БЮЛЛЕТЕНЬ BULLETIN

2022.3-0000010 РЭ

**Руководство по эксплуатации
Operator's manual**

Бюллетень Bulletin 7-2013 БЭ	МОДЕЛЬ ТРАКТОРА TRACTOR MODELS	1822.3/1822В.3/2022.3/2022В.3
---	-----------------------------------	--------------------------------------

Рисунок 3.2.6 – Схема управления сцеплением с цилиндрами РУП «ГЗГ»

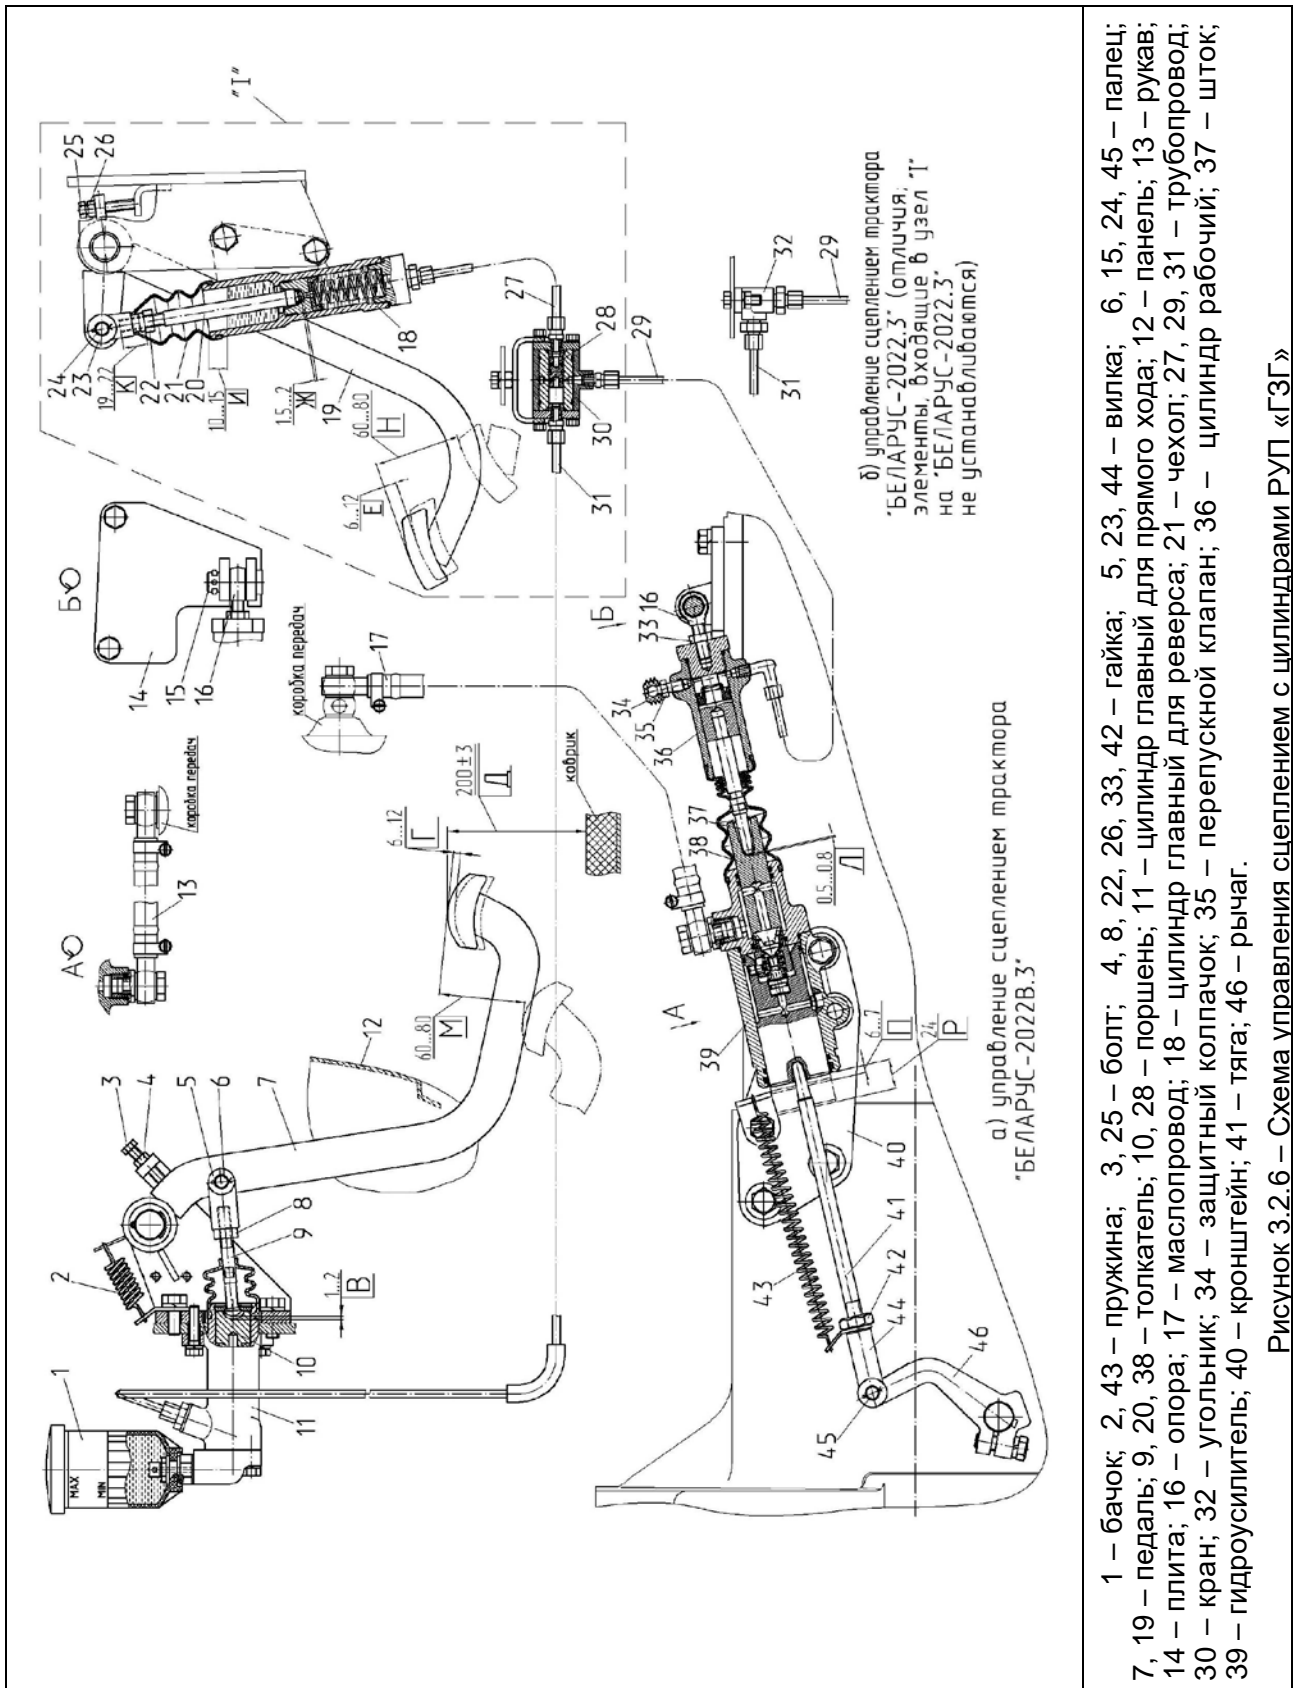
Имеется «... Для проверки уровня тормозной жидкости в корпусах главных цилиндров управления на реверсе сцеплением 23 (рисунок 3.2.6) ...»

Должно быть «... Для проверки уровня тормозной жидкости в корпусах главных цилиндров управления на реверсе сцеплением 18 (рисунок 3.2.6) ...»

Рисунок 3.2.6а – Схема управления сцеплением с цилиндрами «Фенокс»

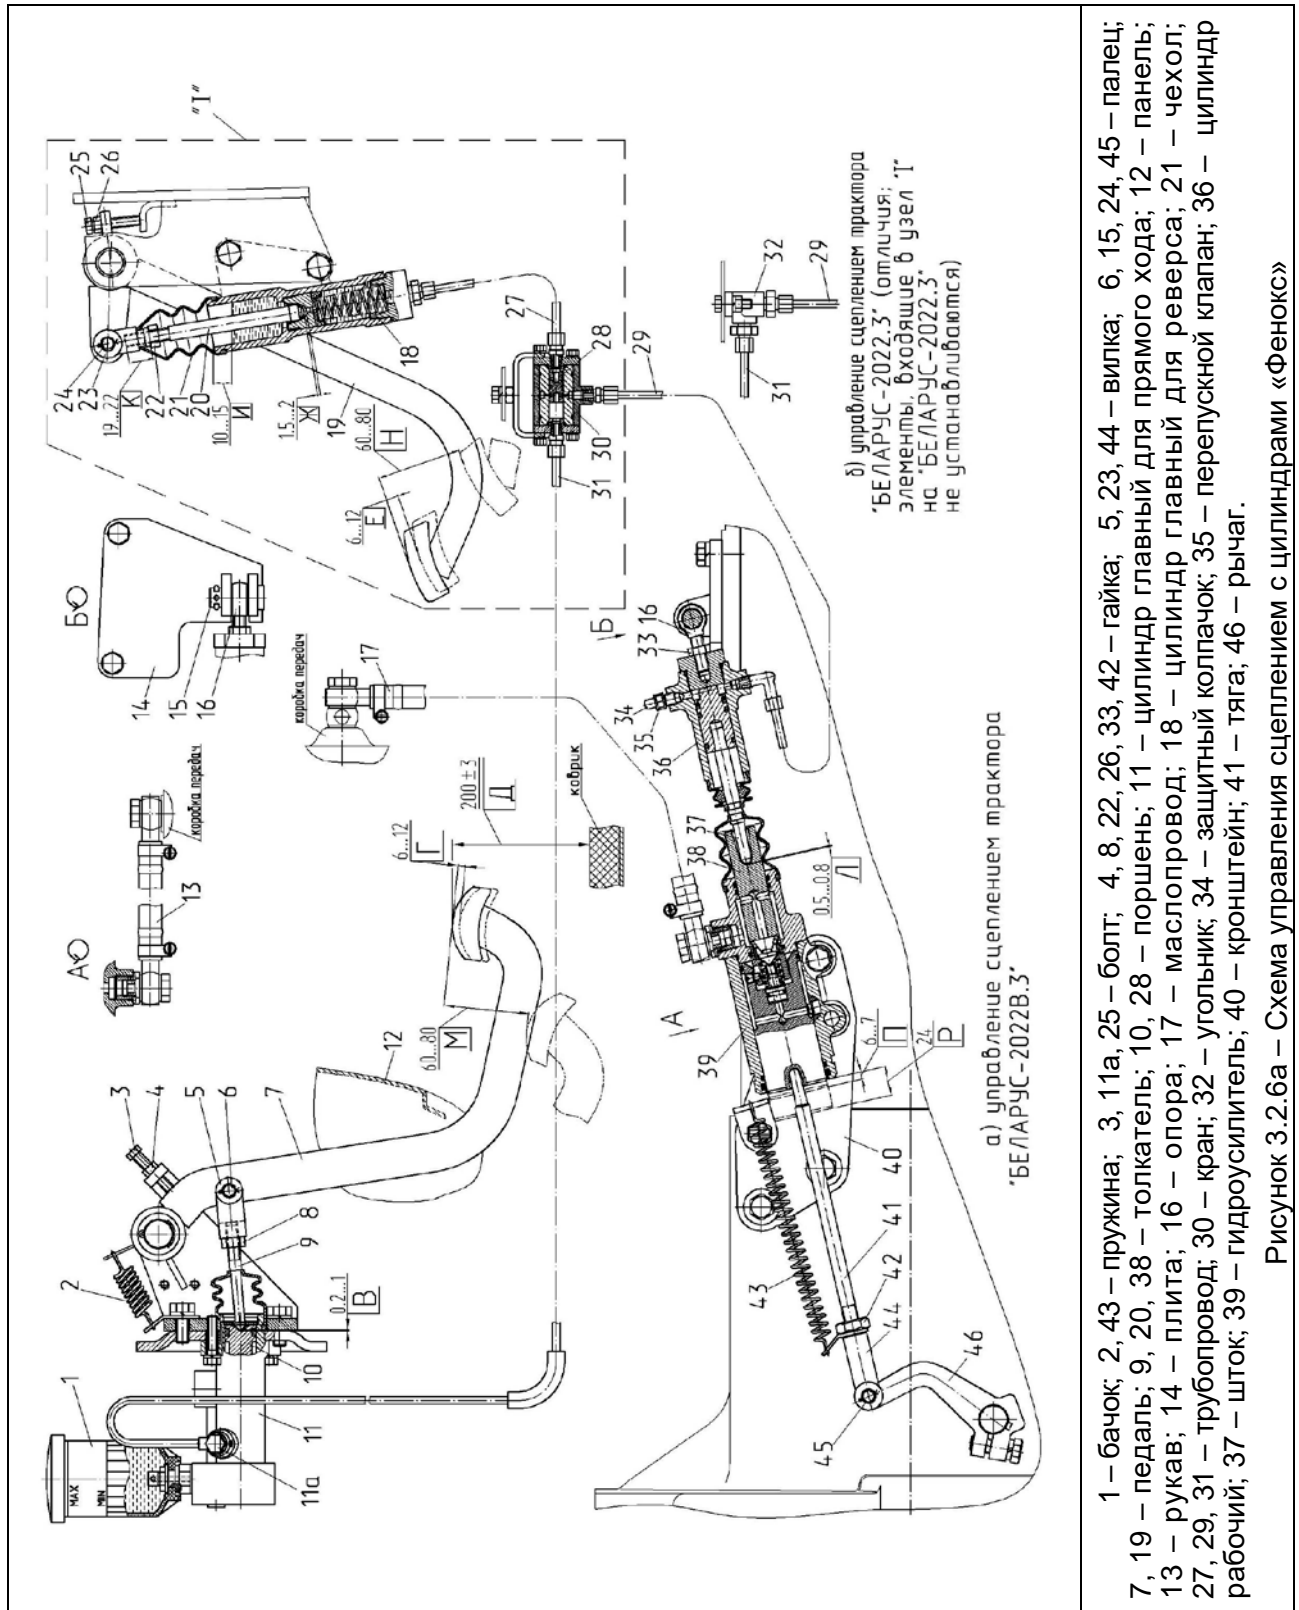
- дополнительные сведения по управлению сцеплением с главным и рабочим цилиндрами «Фенокс», которые будут устанавливаться наряду с применяемыми в настоящее время главным и рабочим цилиндрами РУП «ГЗГ»;
- сведения о замене марки тормозной жидкости, применяемой в гидроприводе управления сцеплением.

Возможно две комплектации главного и рабочего цилиндров производства РУП «ГЗГ» или «Фенокс». Схема управления сцеплением с цилиндрами РУП «ГЗГ» представлена на рис. 3.2.6, с цилиндрами «Фенокс» на рис. 3.2.6а.

Перед прокачкой заполните тормозной жидкостью бачок 1 (рисунок 3.2.6а) главного цилиндра 11 и компенсационную камеру главного цилиндра 18 (на тракторе «БЕЛАРУС-1822В.3/2022В.3»). Затем прокачивайте гидравлическую систему управления сцеплением на прямом ходу и, на тракторе «БЕЛАРУС-1822В.3/2022В.3», на реверсе:

1. Прокачка гидравлической системы на прямом ходу:
 - отсоединить трубопровод 31 от главного цилиндра 11, отвернув болт 11а;
 - заполнить бачок 1 тормозной жидкостью до отметки «МАХ»;

- по истечении 4 мин (или при появлении тормозной жидкости из выходного отверстия главного цилиндра 11) присоединить трубопровод 31 к главному цилиндру 11, завернув болт 11а;

Рисунок 3.2.6б – Главный цилиндр сцепления производства «Фенокс»

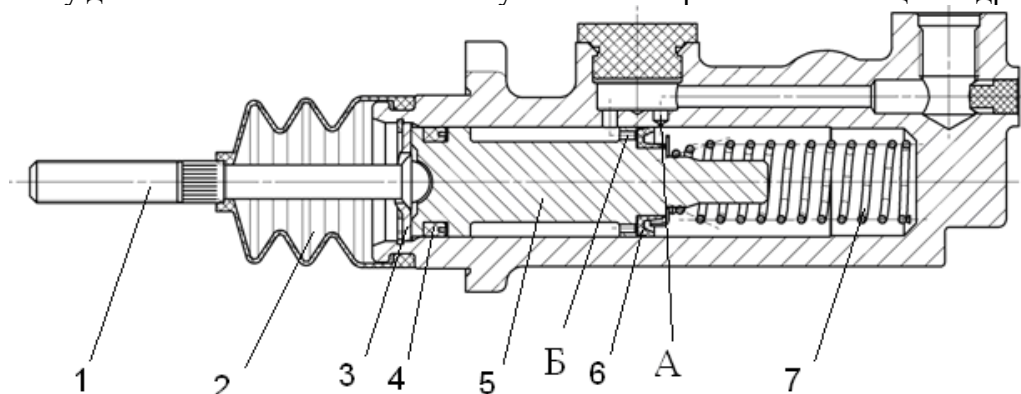
Главный цилиндр сцепления производства «Фенокс» представлен на рис. 3.2.6б

Главный цилиндр сцепления однопоршневого типа (рисунок 3.2.6б), служит для создания давления в управлении сцеплением, которое подводится к рабочему цилиндру. Гидравлическое давление пропорционально усилию, прилагаемому к поршню главного цилиндра. Сила, создаваемая на выжимном рычаге управления сцеплением, пропорциональна этому давлению и тем самым также усилию на поршне главного цилиндра.

В исходном положении главного цилиндра сцепления поршень 5 под действием усилия пружины 7 прижимается к упорной шайбе 3. Уплотнительная кромка главной П-образной манжеты 6, обращенная к нагнетательной полости цилиндра, находится за компенсационным отверстием А. Вышеописанная компенсация объема в гидравлической системе может происходить через компенсационное отверстие. На поршне также установлена передняя П-образная манжета (маслосъемная) 4. Усилие с педали на поршень передается через толкатель 1. Один конец толкателя, контактирующий с поршнем, имеет форму сферы, на втором конце выполнена резьба для соединения с педалью. Между поршнем и толкателем предусмотрен гарантированный зазор. От попадания грязи рабочий канал цилиндра прикрыт пыльником 2. Подвод тормозной жидкости в нагнетательную полость цилиндра осуществляется через компенсационное отверстие по каналу в корпусе от компенсационного бачка, установленного сверху цилиндра на бобышке корпуса. Резьбовое отверстие выходного порта цилиндра для подсоединения трубопровода выполнено в боковой бобышке корпуса.

Figure 3.2.6 – Diagram of controlling the clutch with cylinders of RUE "GZG"

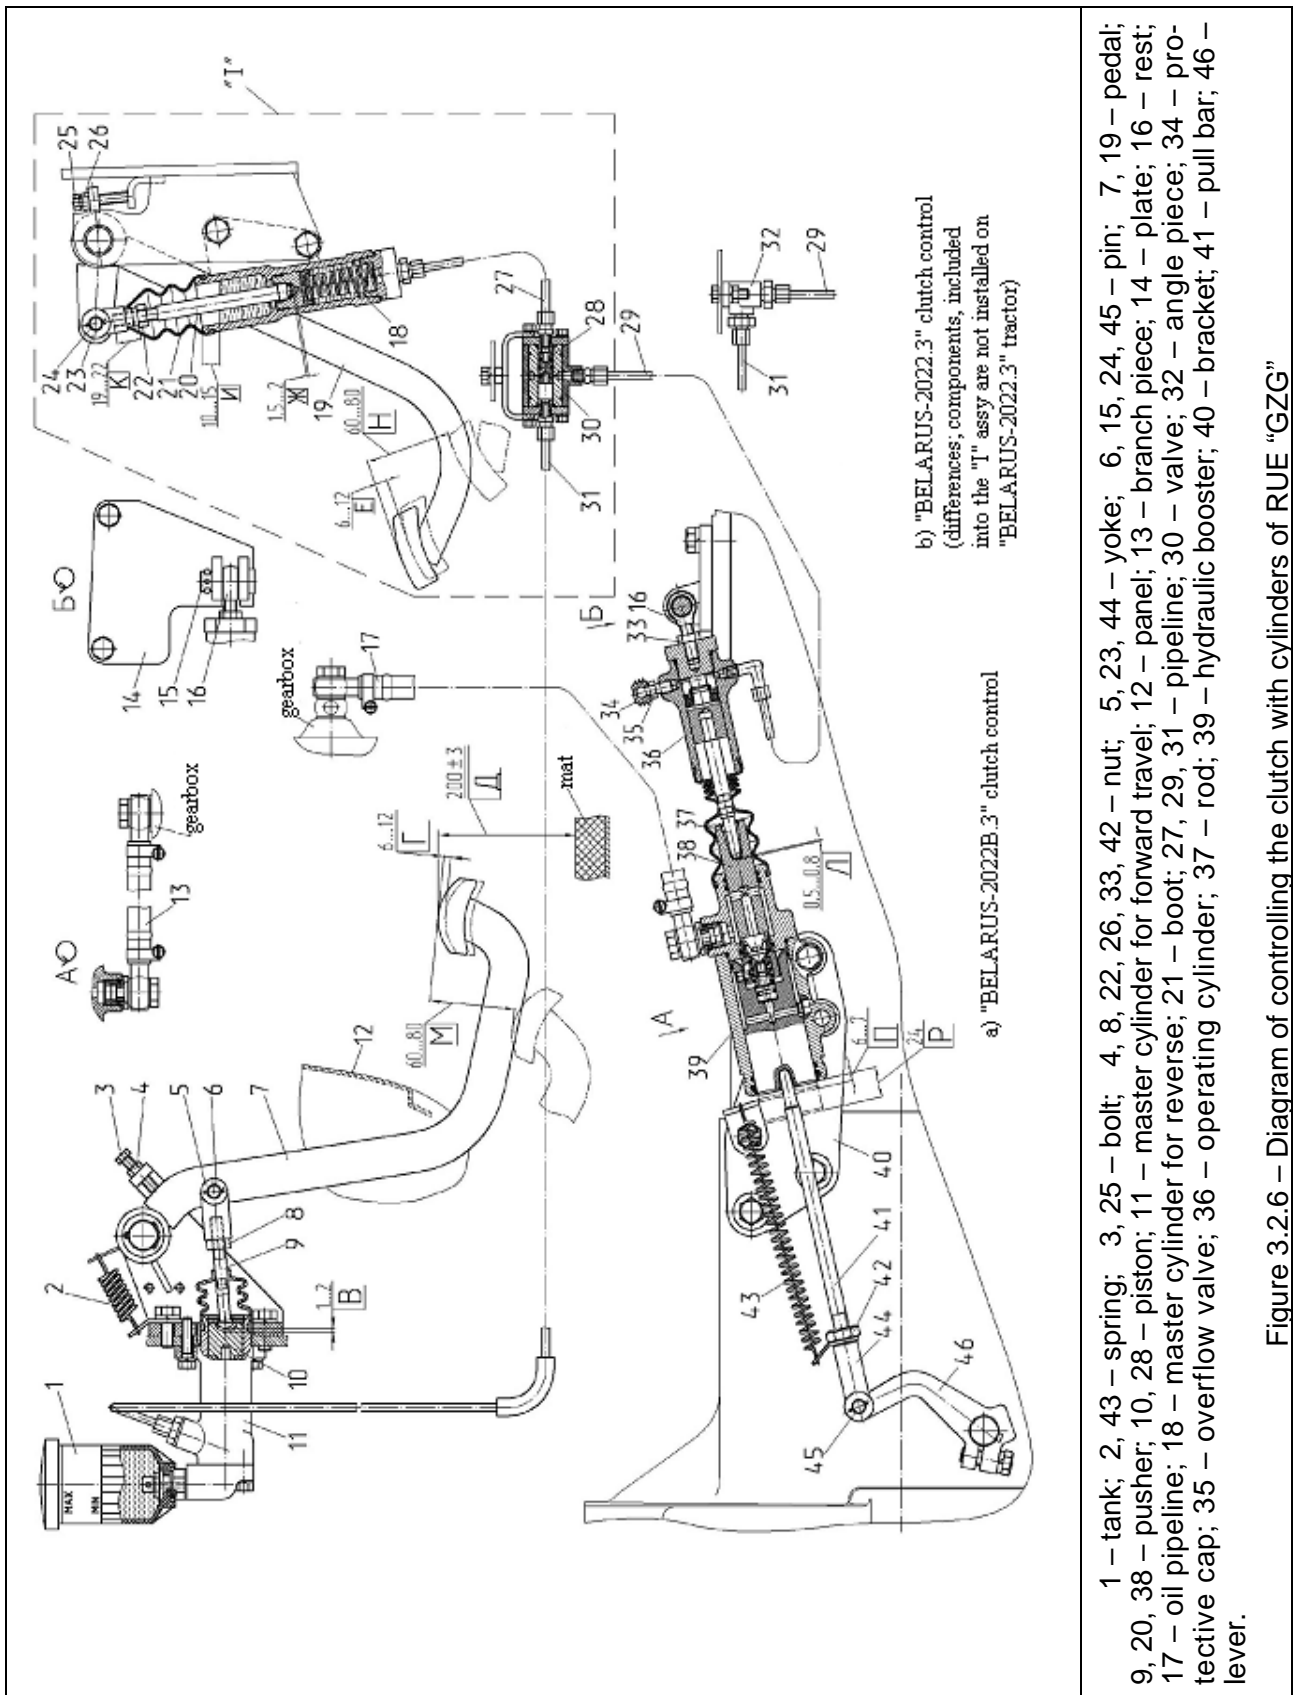
The information available: “...To check the brake fluid level in tanks of the master cylinders for clutch 23 control for reverse (figure 3.2.6)...”

Shall be replaced with: “...To check the brake fluid level in tanks of the master cylinders for clutch 18 control for reverse (figure 3.2.6)...”

Figure 3.2.6a – Diagram of controlling the clutch with cylinders "Fenox"

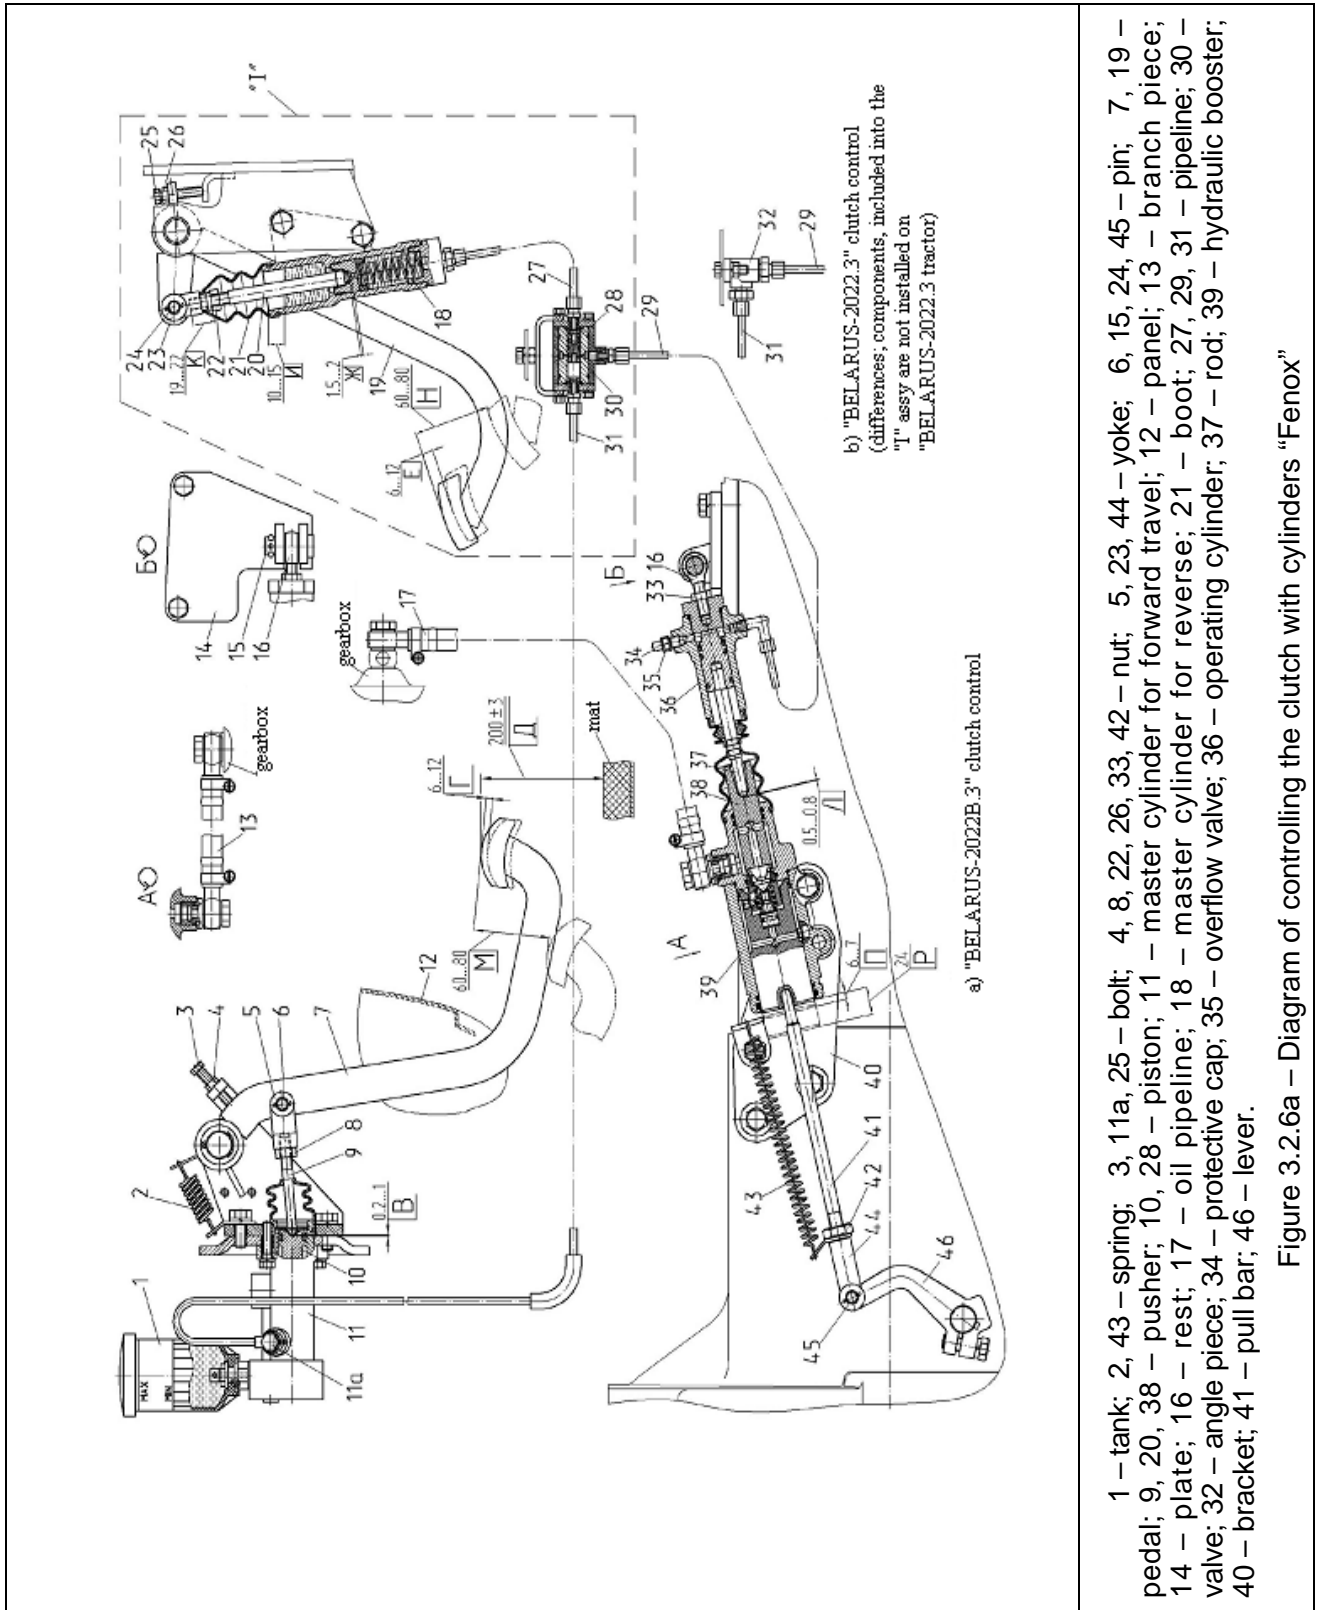
- additional information on operating the clutch with master and servo cylinders “Fenox», which will be installed along with currently used master and servo cylinders of RUE “GZG”;
- data on changing the brake fluid grade, used in the clutch operation hydraulic drive group.

Two configurations of the master and servo cylinders produced by RUE “GZG” or by “Fenox” are possible. A diagram for operating the cylinders of RUE “GZG” is given in fig. 3.2.6, the cylinders “Fenox” - in the fig. 3.2.6a.

Before bleeding fill the tank 1 (figure 3.2.6a) of the main cylinder 11 and the compensation chamber of the main cylinder 18 (on “BELARUS-1822B.3/2022B.3” tractors) with braking fluid. Then bleed the hydraulic system of clutch control for forward travel and for tractor “BELARUS-1822B.3/2022B.3” - for reverse:

1. Bleeding of the hydraulic system for forward travel:
 - detach the pipeline 31 from the main cylinder 11 by doing the bolt 11a out;
 - fill the tank 1 with braking fluid up to “MAX” mark;

- after four minutes (or as the braking fluid appear from the overflow orifice of the main cylinder 11) attach the pipeline 31 to the main cylinder 11, doing the bolt 11a in;

Figure 3.2.66 – Clutch master cylinder manufactured by “Fenox”

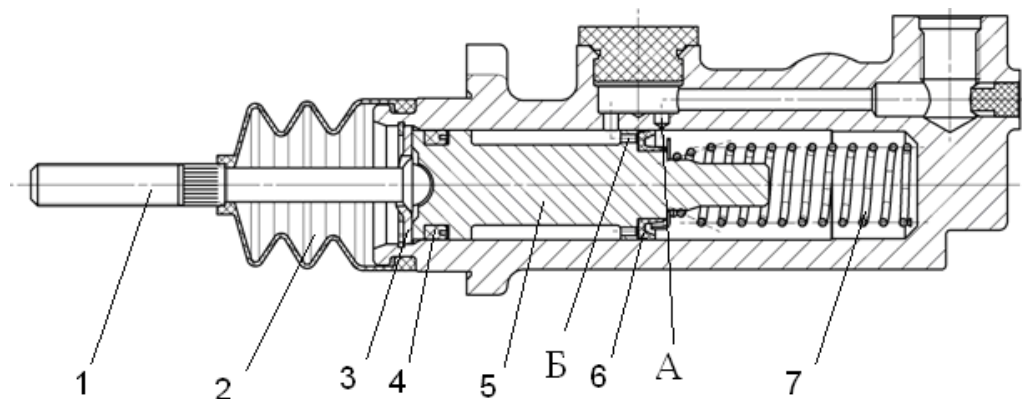
The master cylinder manufactured by “Fenox” is shown in fig. 3.2.6b

The clutch master cylinder is a single-piston type (figure 3.2.6b), it serves to create pressure in the clutch control, which is delivered to the operating cylinder. The hydraulic pressure is proportional to the force applied to the master cylinder. The force created on the clutch control toggle lever is proportional to this pressure and thus to the force on the piston of the master cylinder.

As the clutch main cylinder is in initial position the piston 5 is pressed against the retainer washer 3 under the action of the spring 7. The lip of main U-shaped seal 6, exposed to the ingoing side of the cylinder is located behind the compensation hole A. The above compensation of volume in the hydraulic system can be performed through the compensation hole. The piston is also equipped with a front U-shaped seal (oil scraper) 4. The force from the pedal is transmitted to the piston through the pusher 1. One end of the pusher being in contact with the piston has a spherical form, the other end has a thread for connecting to the pedal. Between the piston and the pusher a guaranteed clearance is provided. The cylinder working channel is covered with the dust collar 2 to protect from dust. The brake fluid is delivered to the ingoing side of the cylinder through the compensation hole over the channel in the housing from the compensation tank, mounted on top of the cylinder on the housing boss. The cylinder output threaded hole to connect the pipeline is in the side boss of the housing.
